快速建筑设计100例

100 Samples of Architecture Design Sketch

黎志涛 编著

前　言

例7　钢笔淡彩

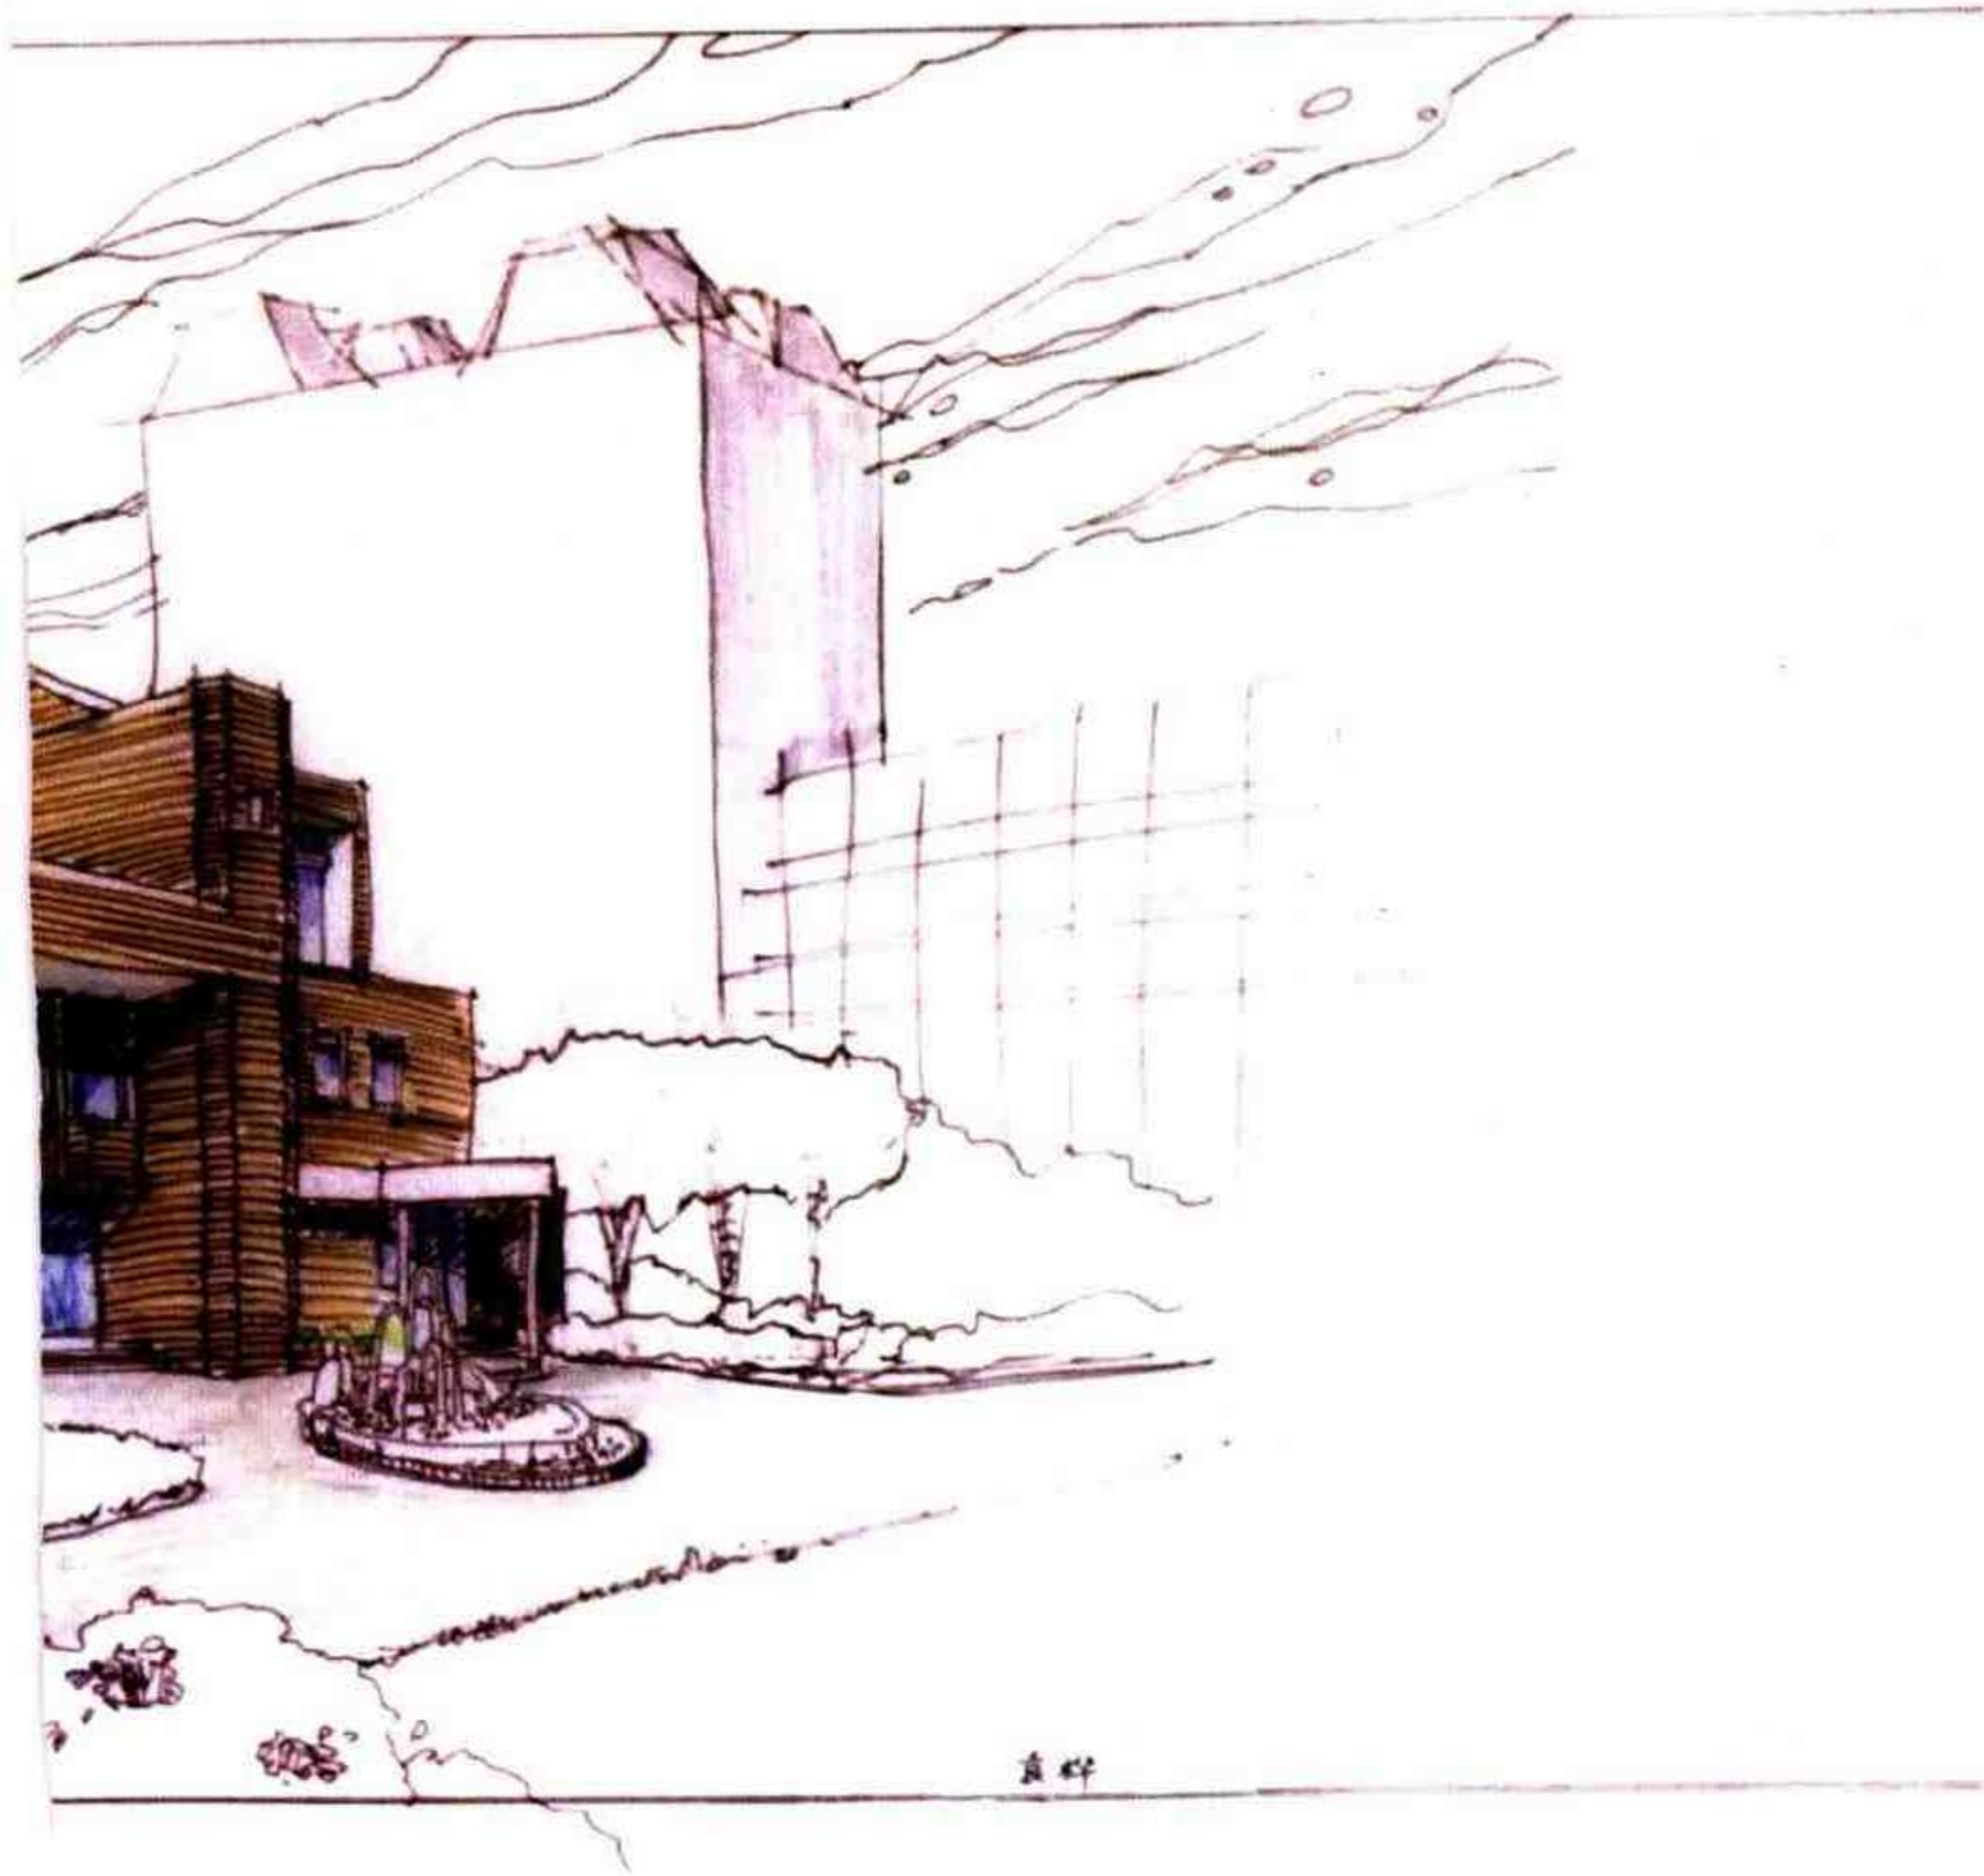
作　　者　费移山
表现方法　钢笔+水彩
用　　纸　水彩纸
图纸尺寸　410 × 335
用　　时　2小时
点　　评　画面内容丰富，构图匀称，环境气氛表达充分。树丛穿插于建筑物之中，空间表现力较强。但钢笔线条不够熟练，人物形象不佳。

例 11　工具画钢笔淡彩

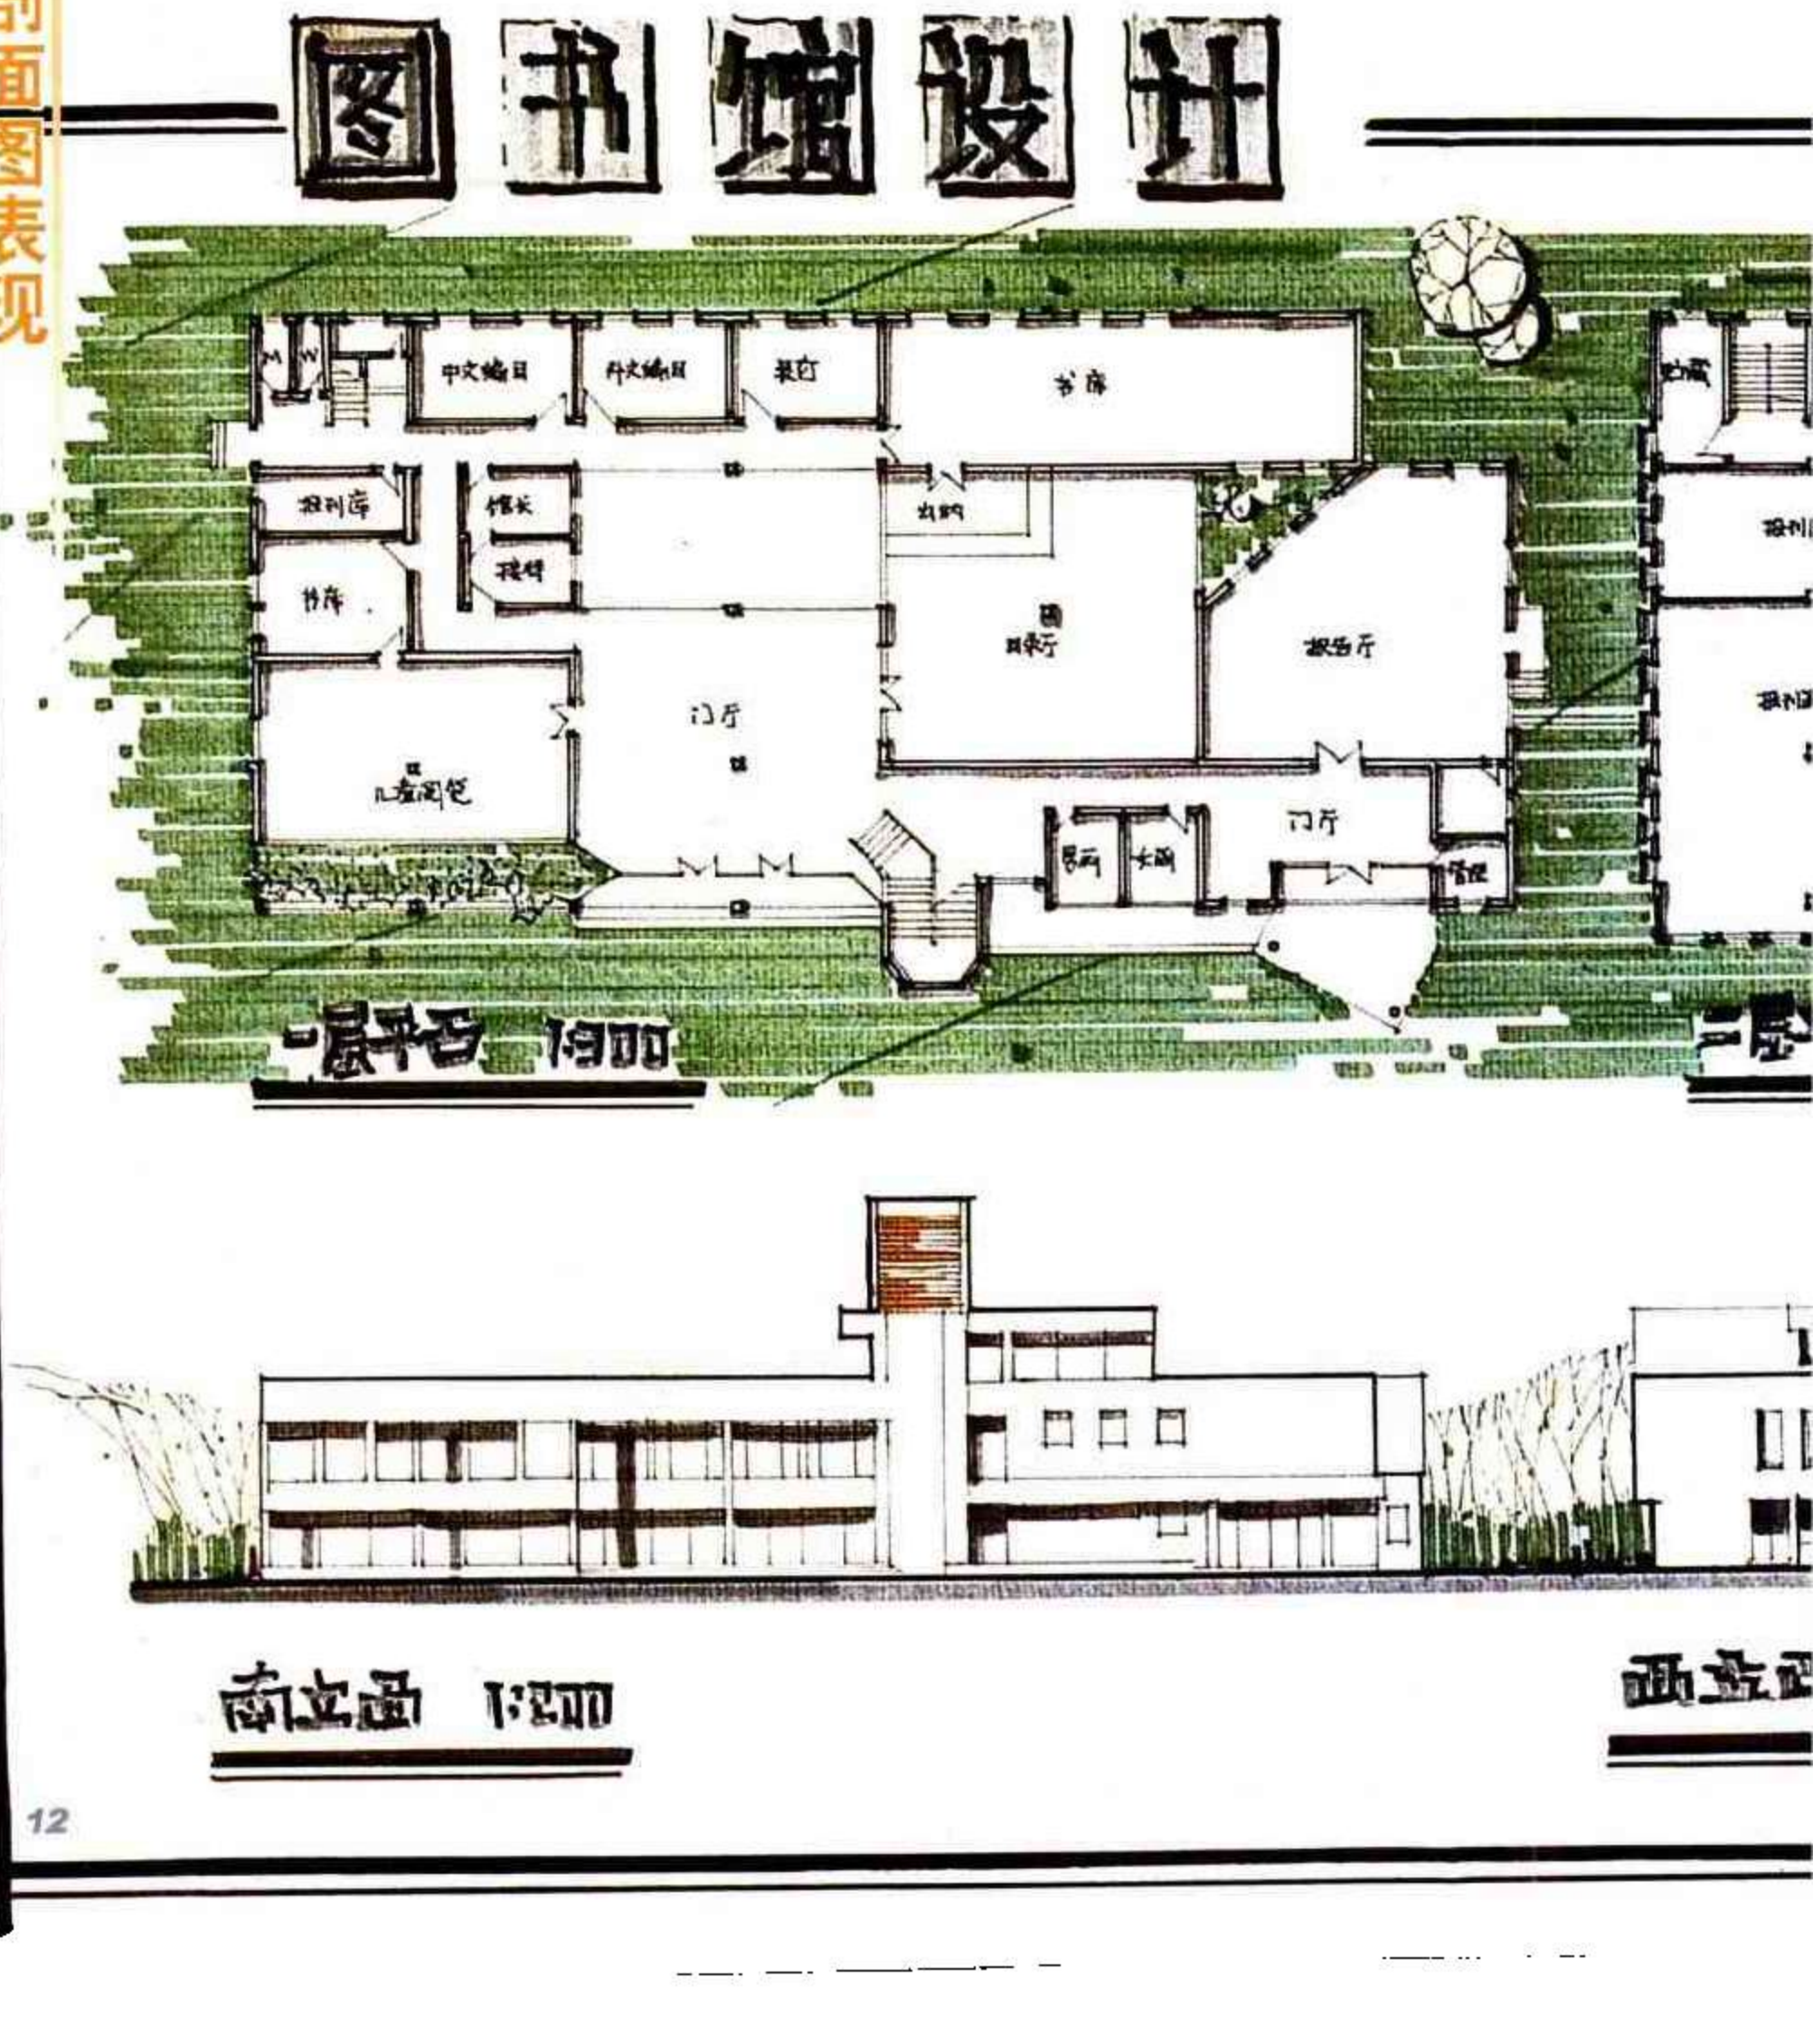
点　　评　图幅根据图纸内容及构图需要呈横向长卷形，版面构图匀称、整洁。画面上部各层平面图以灰绿色调铺底形成背景衬托，统一感较强。画面下部以绿丛树林构成纽带，使立、剖面图构成整体。钢笔线条工整而不拘谨。线条粗细等级把握较好，运用灰色马克笔线突出平面图墙线和立面图阴影关系都恰到好处，增加了形象的立体感。

例 14　徒手钢笔淡彩

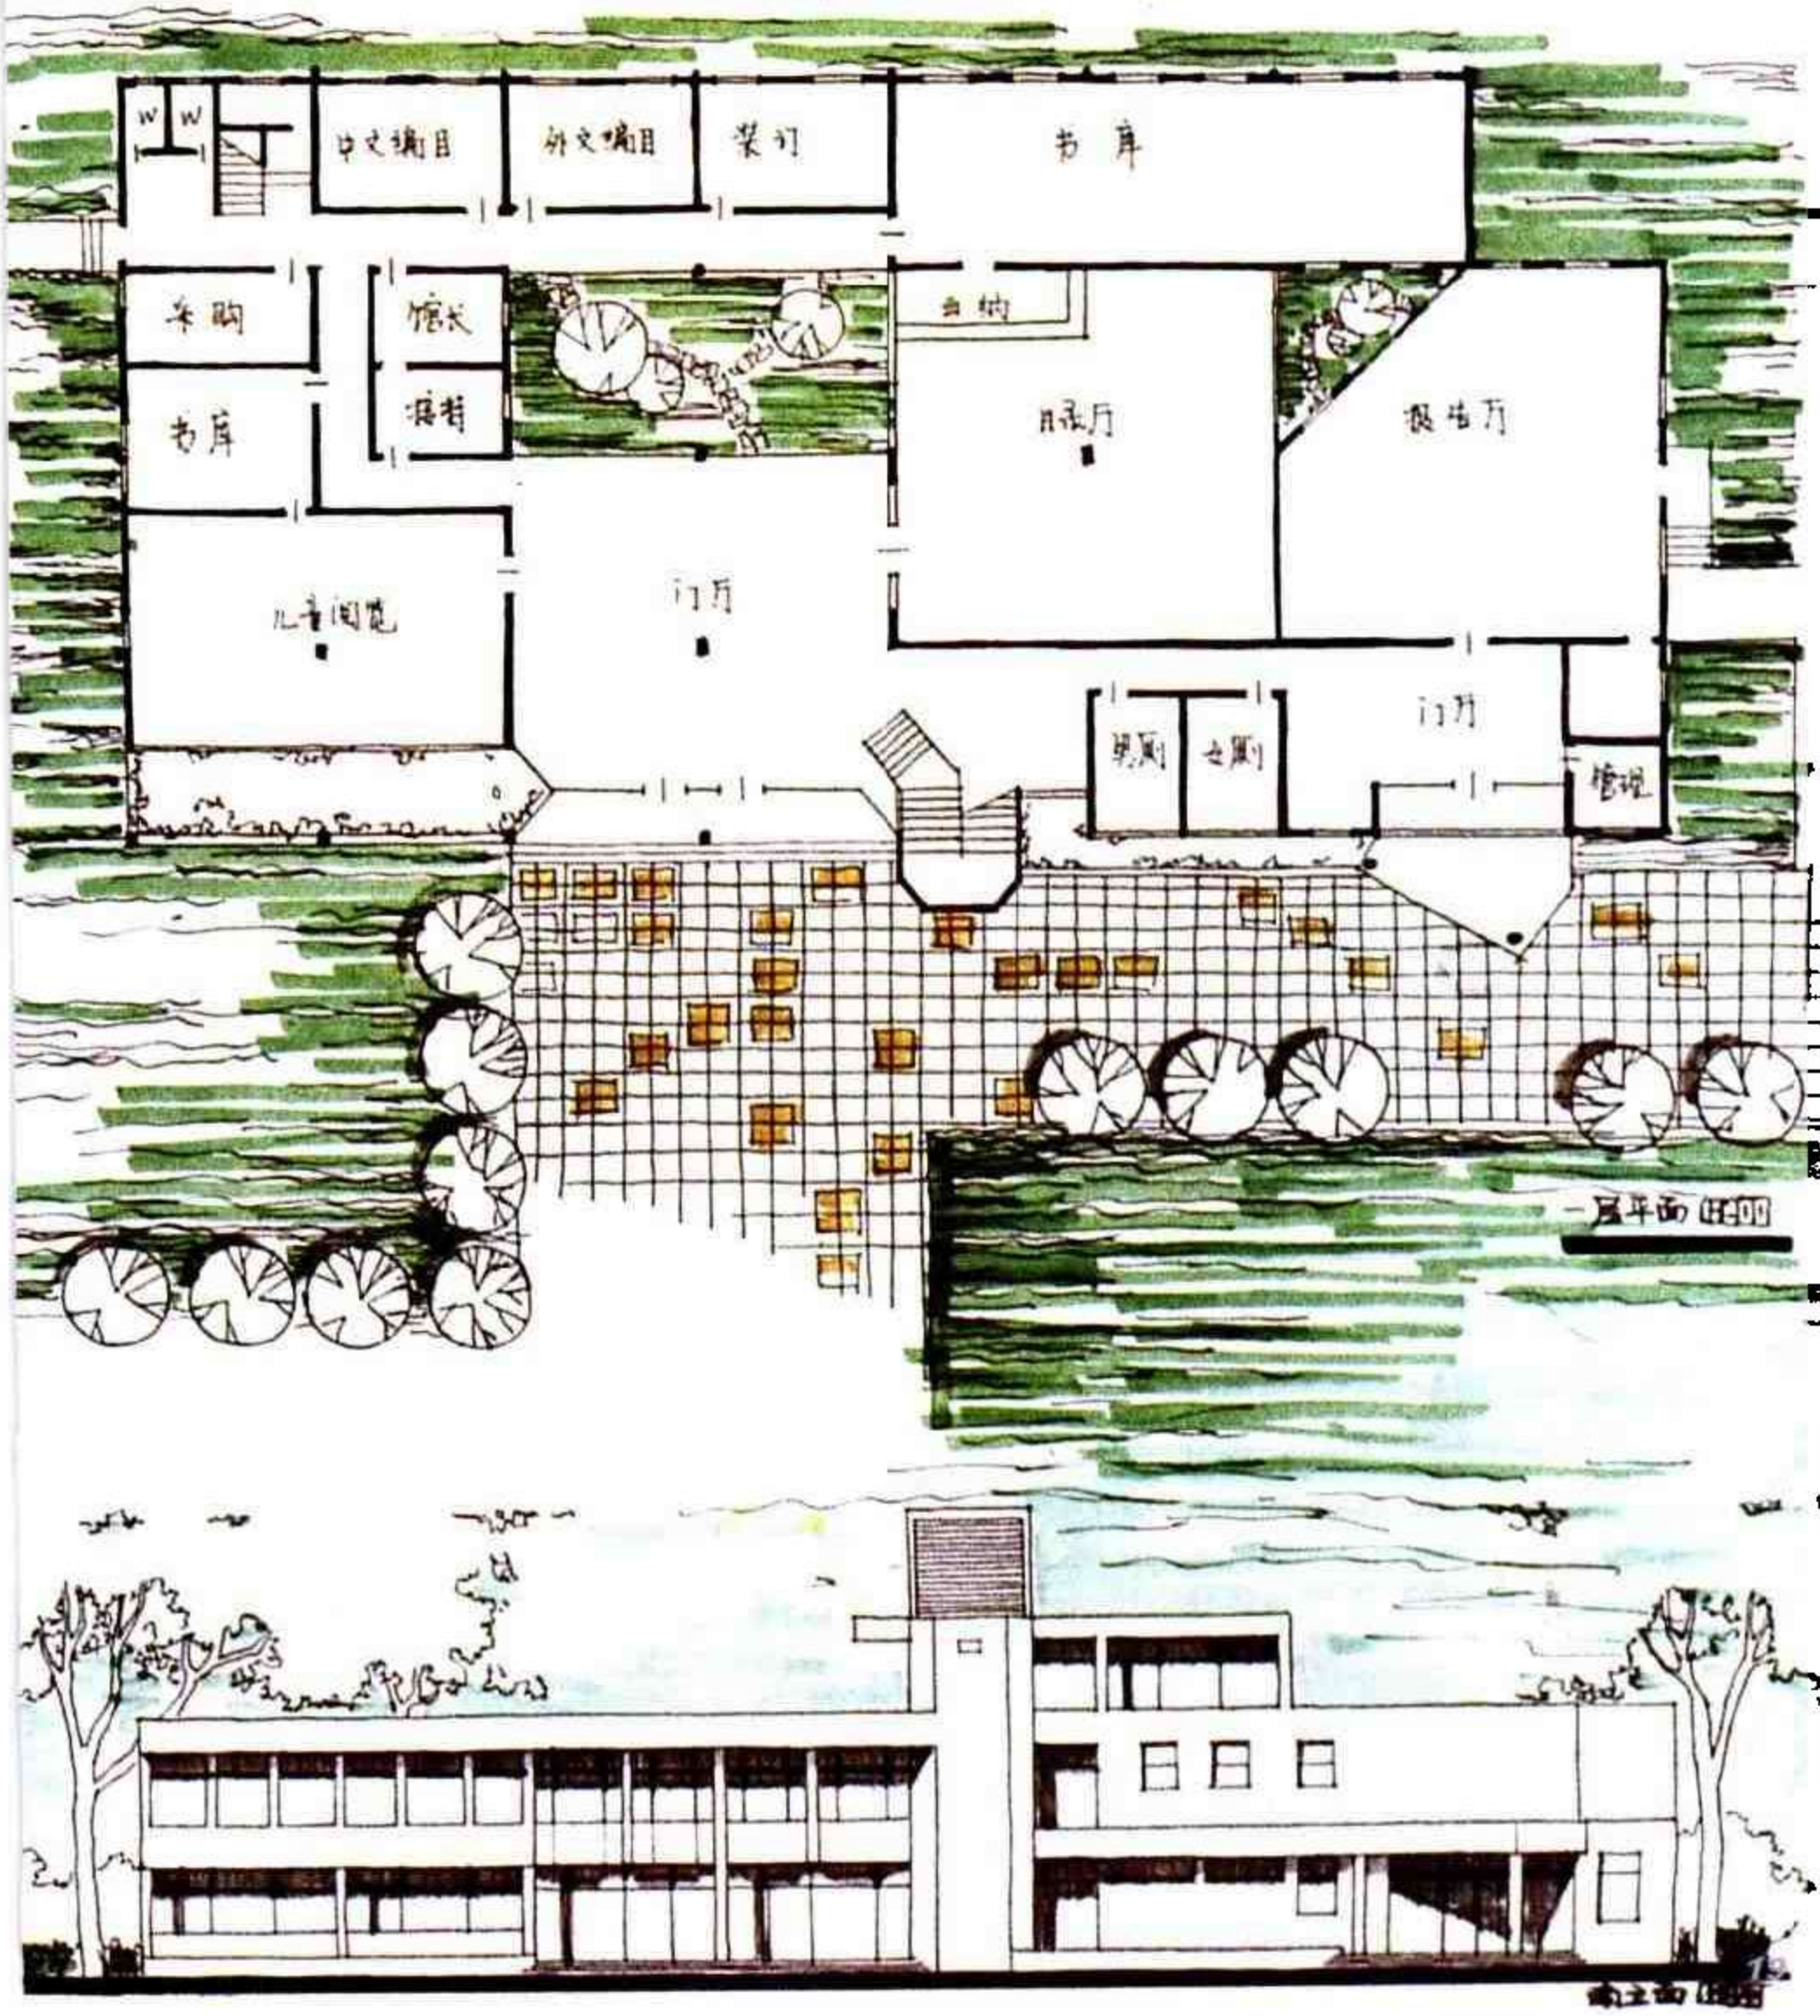
点　　评　版面构图紧凑，线条清晰。立面配景树线条简练，但运笔欠流畅。平面图马克笔笔触过于明显，未能排成面，干扰了画面的整体效果。
